PARECER DA COMISSÃO DE AVALIAÇÃO

RELATÓRIO DE CONFORMIDADE AMBIENTAL DO PROJECTO DE EXECUÇÃO

PARQUE EÓLICO DE VILA COVA

Julho, 2011

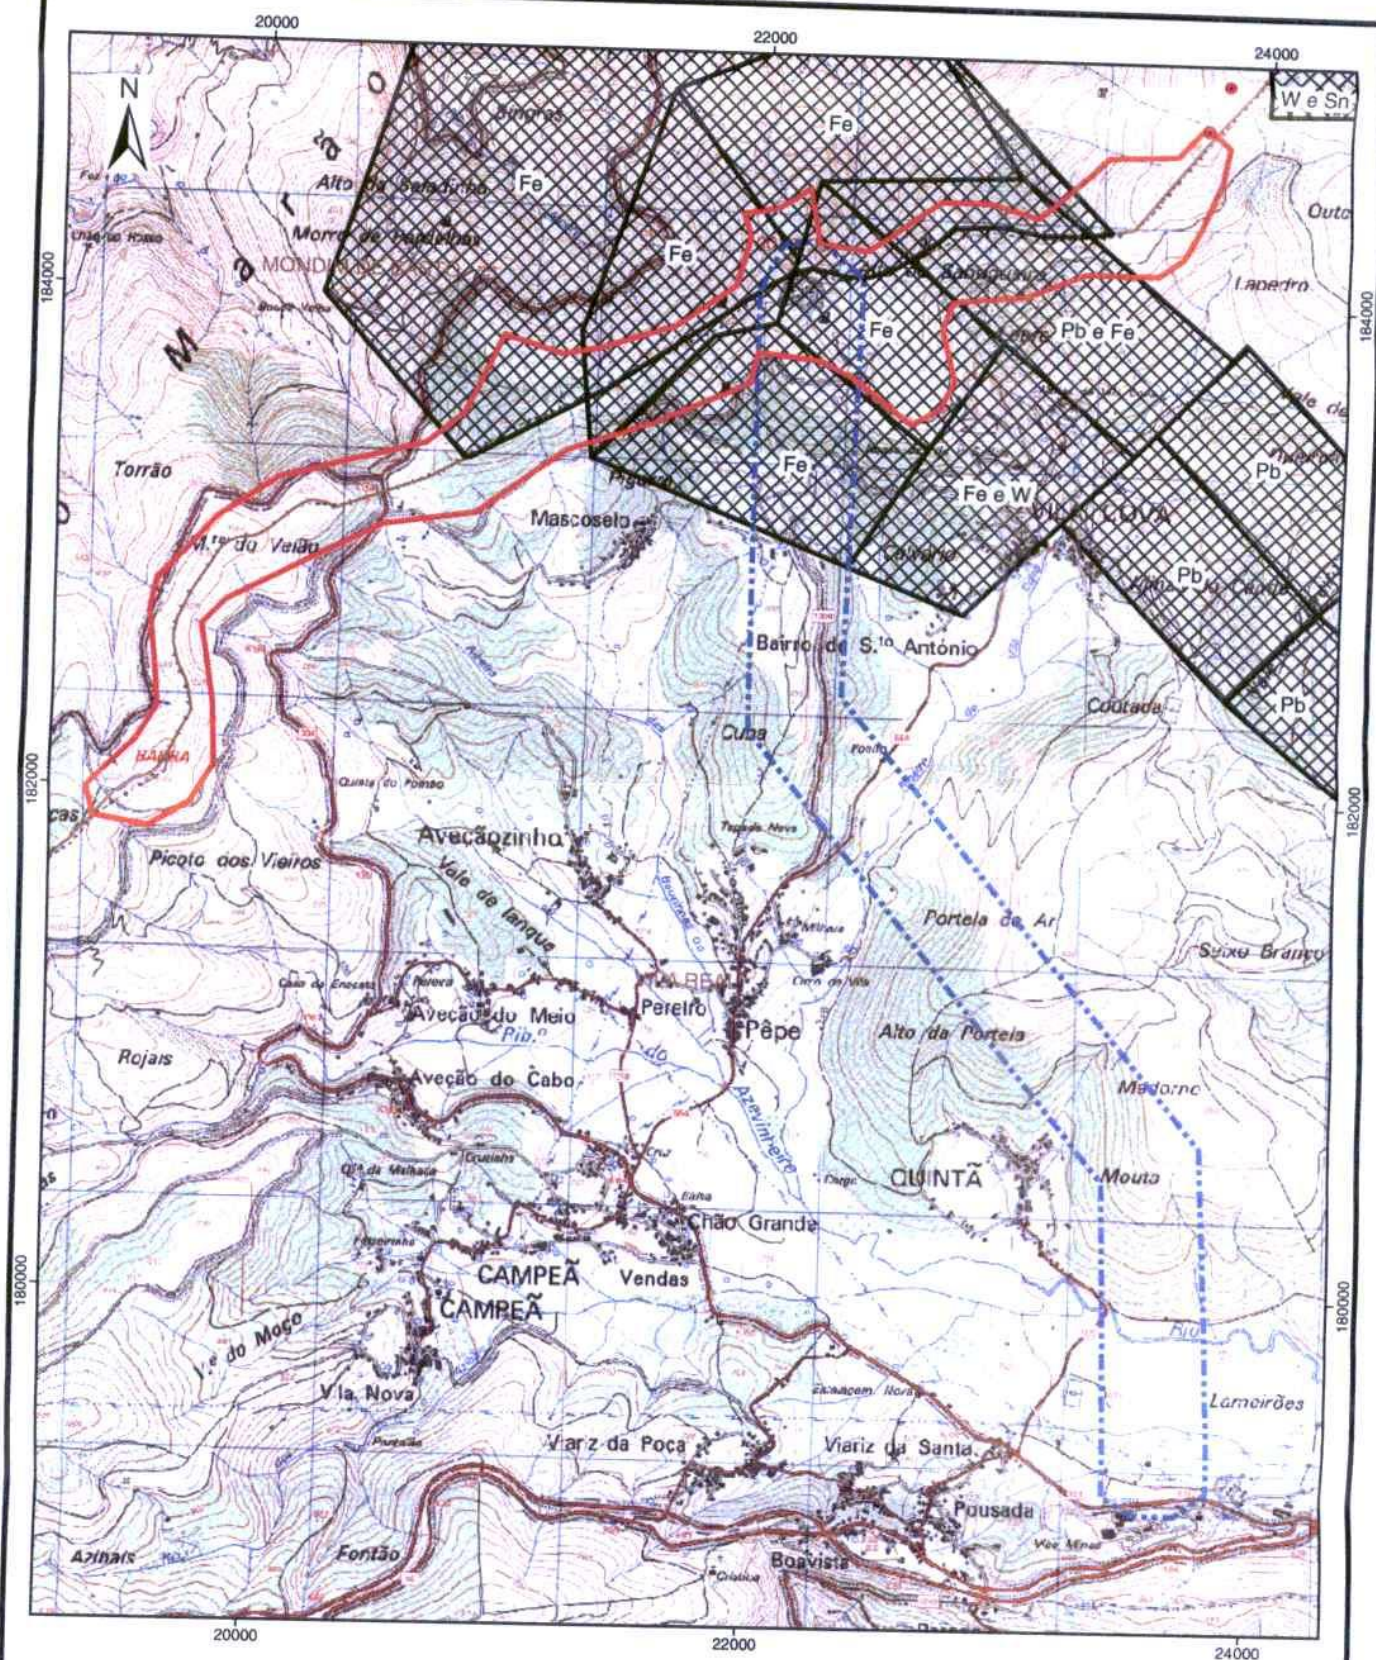
Em resposta ao V. ofício ref. Of. Circular/378/11/GAIA relativo ao Acompanhamento Público do projecto supracitado, informa-se, na sequência da análise feita, que a área de implantação do projecto sobrepõe a uma área potencial, isto é, uma área com características geológicas potenciais à ocorrência de Recursos Geológicos (Fe, Pb e W) – com possível interesse económico (*vide* desenho n.º 361/DAT/2011 anexo).

No entanto, do ponto de vista dos Recursos Geológicos, esta DG não vê inconveniente à implementação do projecto, não sendo expectável que sejam gerados impactes negativos significativos, pelo que emite parecer favorável ao projecto, desde que sejam adoptadas as medidas de minimização e implementados os programas de monitorização que permitirão avaliar a necessidade de implementar medidas de minimização adicionais.
